工程指示 / 要求簡箋 ENGINEER INSTRUCTIONS(E.I.)

工程指示編號:	EI- 7383	B	修改版本:	- B
	HK- 1540			
工程編號:	J 853	工程名稱:	延坪道 (第2期)	
收件人:	生統	發件人:	Jingo	
工程項目:	ROW B (HB1-HB8) 地彈門組裝 修改		日期:	21/8/2024
				黃色

圖則登記表 DRAWING REGISTER										
工程名稱 Project Title:		延坪道二期 后裝HB排地彈門 鋁料拆圖			接收日期 Receiving Date (適用於客戶圖則)					
工程編號 Project No:		J-853			年					
分發予 Distributed To					月					
					日					
					年	24	24	24		
					月	2	5	8		
					日	28	30	20		
圖則編號 Drg. No.		圖則名稱 Drawing Title			修訂編號 Revision No.					
WB.07B	地彈門組裝圖			1	-	A	B			
Q11-1	門玉企料加工圖			2	-	-	A			
Q12-1	門玉企料加工圖			3	-	A	A			
Q13-1	門玉企料加工圖			4	-	A	A			
Q14-1	門玉企料加工圖			5	-	-	A			
T01-01	門玉橫料加工圖			6	-	-	-			
T01R-01	門玉橫料加工圖			7	-	-	-			
B01-01	門玉橫料加工圖			8	-	-	A			
B01R-01	門玉橫料加工圖			9	-	-	A			
BL-M11	玻璃骨加工圖			10	-	A	A			
AG01-1	鋁角加工圖			11	-	-	-			
AG01-3	鋁角加工圖			12	-	-	-			
AH-Z01	Z字碼加工圖			13	-	-	-			
AT-204a	150X60X3鋁通加工圖			14	-	-	-			
AT-204b	150X60X3鋁通加工圖			15	-	-	-			
J853-SD-HIW-2205	組合窗鋁料安裝位置圖			16	-	-	-			
J853-SD-HIW-2324	組合窗鋁料安裝位置圖			17	-	-	-			
WC.04C(3)	鋁窗組裝圖			18	-	-	-			
WB.07B(3)	鋁窗組裝圖			19	-	-	-			
X85960-227L	梗窗企料加工圖			20	-	-	-			
X85960-227R	梗窗企料加工圖			21	-	-	-

大圖修改號	本圖修改	A		窗號	如圖數量	加工圖號
	日期	24.08.20		-	幅	Q14-1

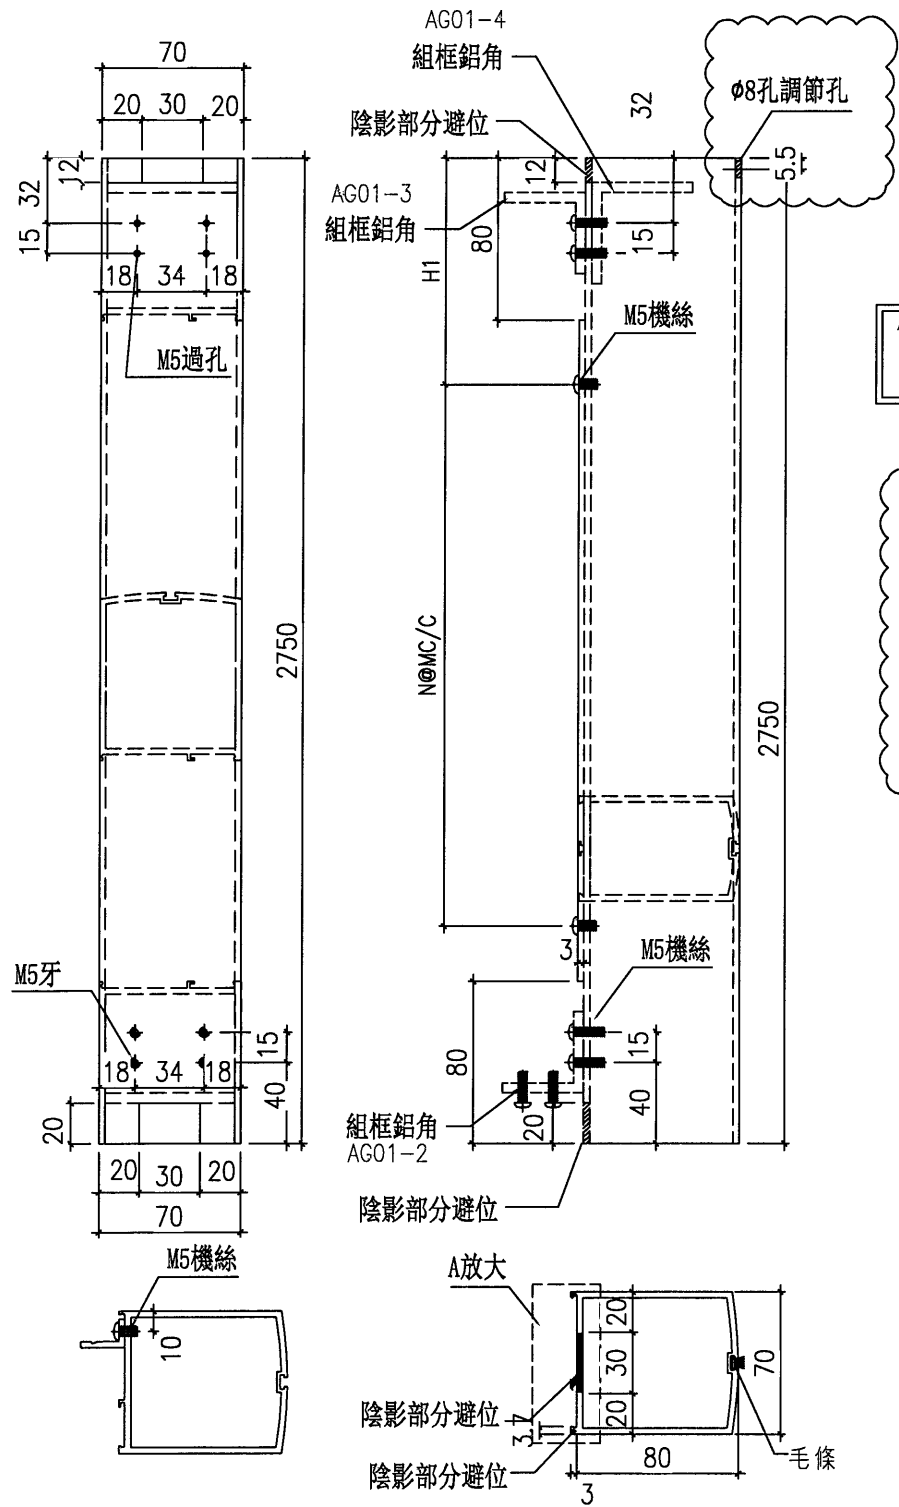
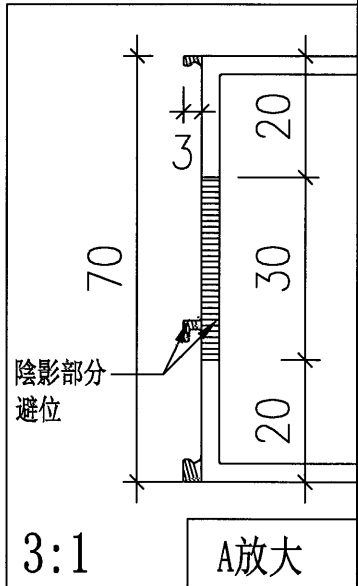
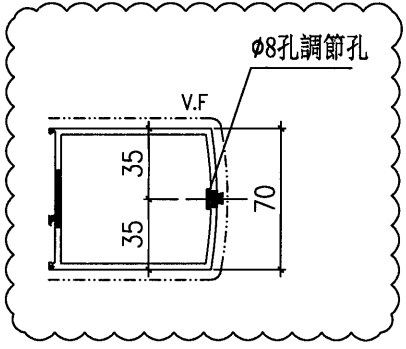
依據Jingo 24年8月20日微信通知修改
增加調節孔

大圖修改號	本圖修改	A	窗號	如圖數量	加工圖號
	日期	24.08.20	-	幅	B01-01

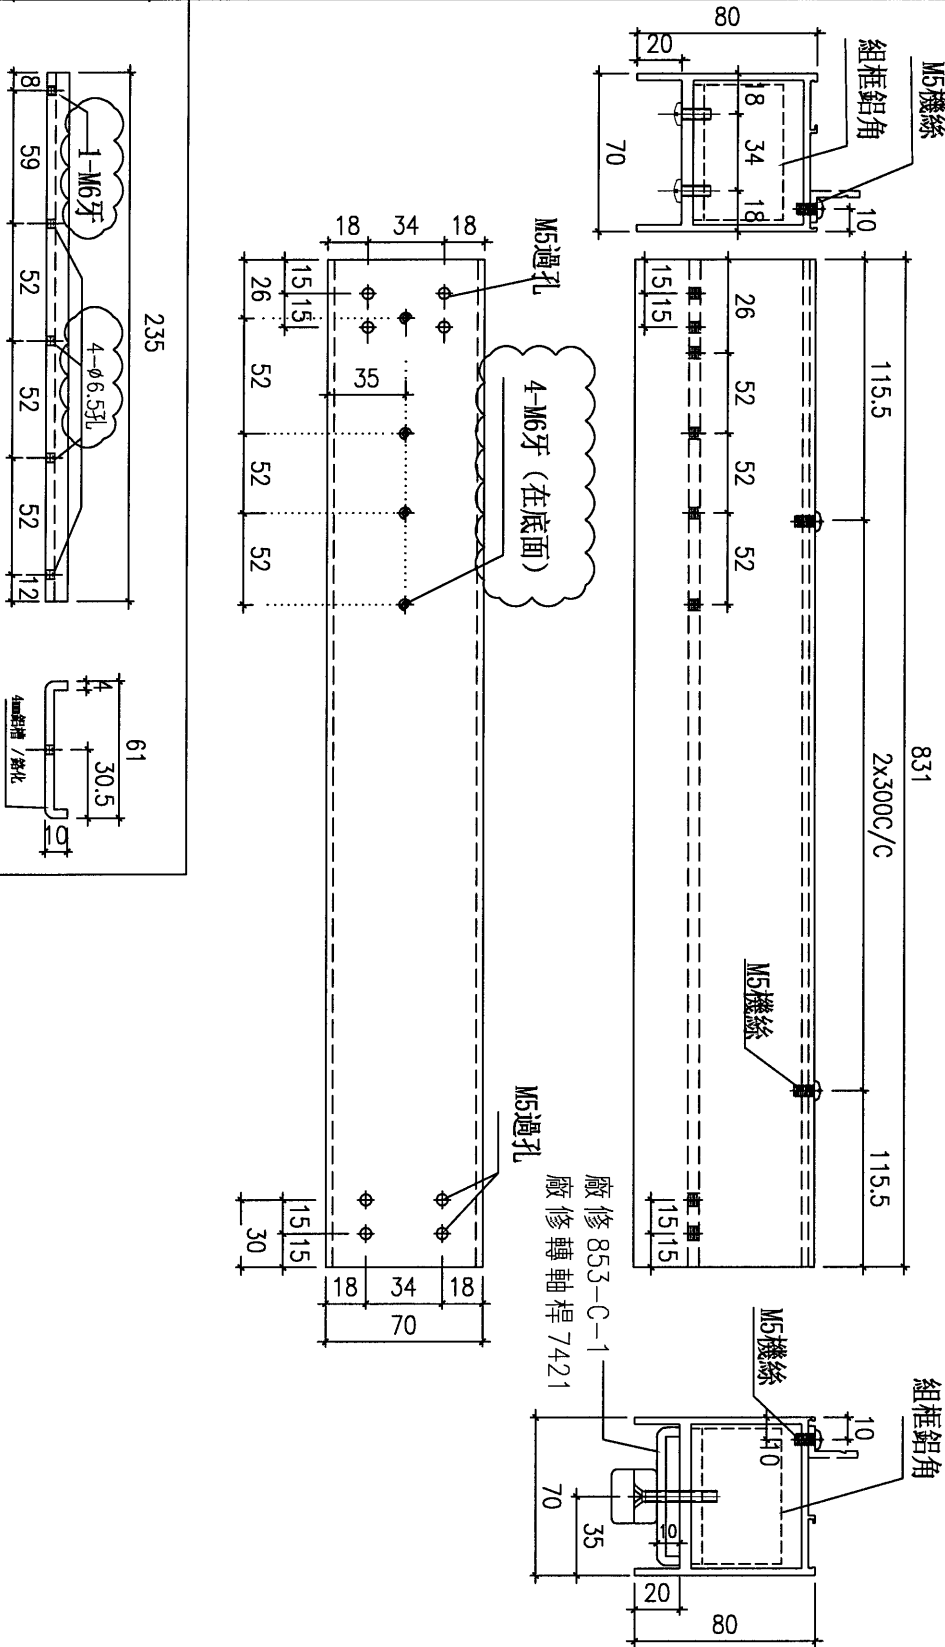
依據Jingo 24年8月20微信通知修改
地彈門底較 (M5改M6機絲)

大圖修改號	本圖修改	A	窗號	如圖數量	加工圖號
	日期	24.08.20	-	幅	B01R-01

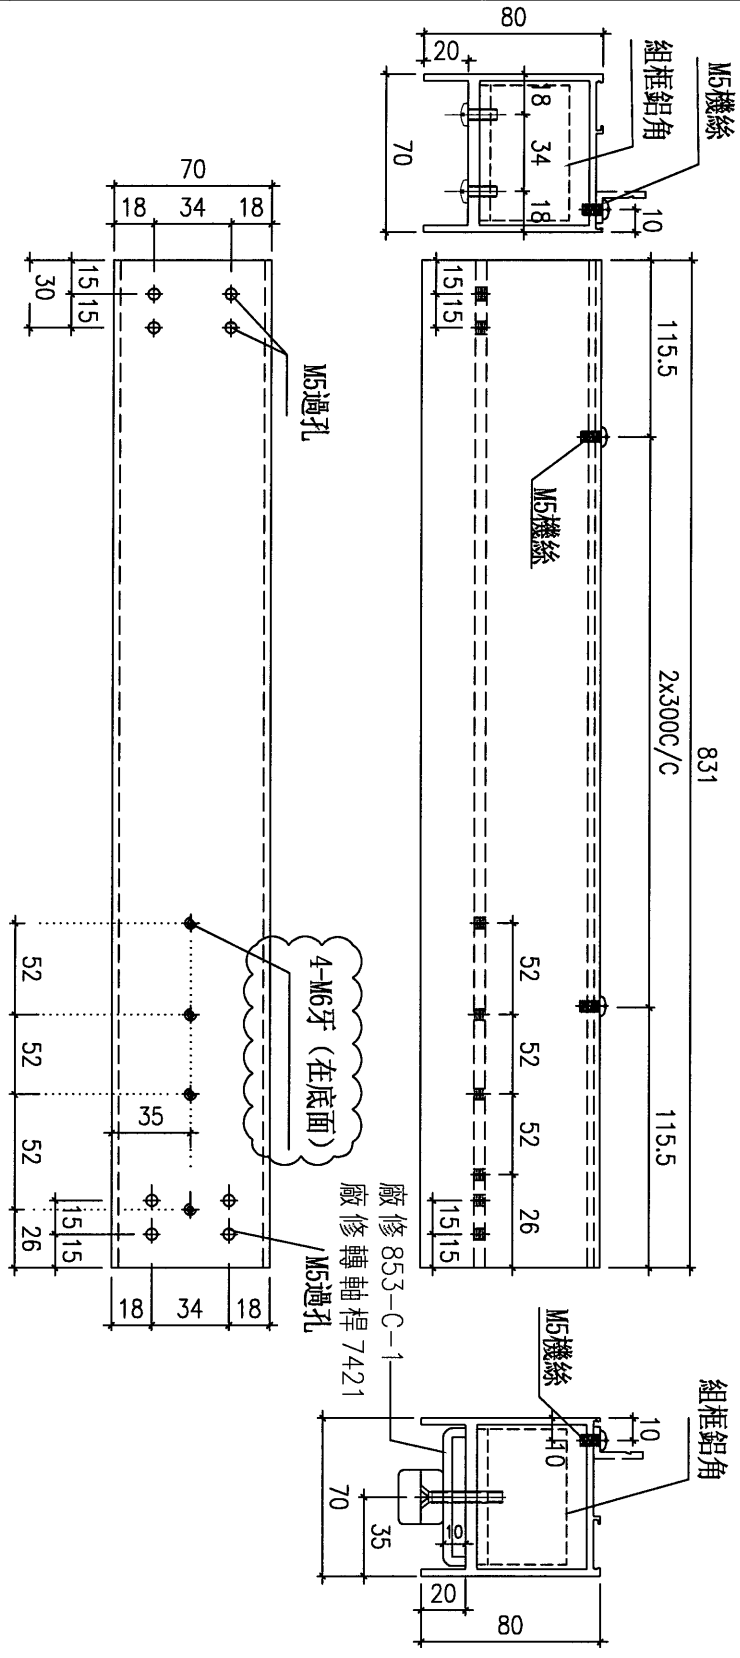
依據 Jingo 24年8月20日微信通知修改
 地彈門底較 (M5改M6機絲)
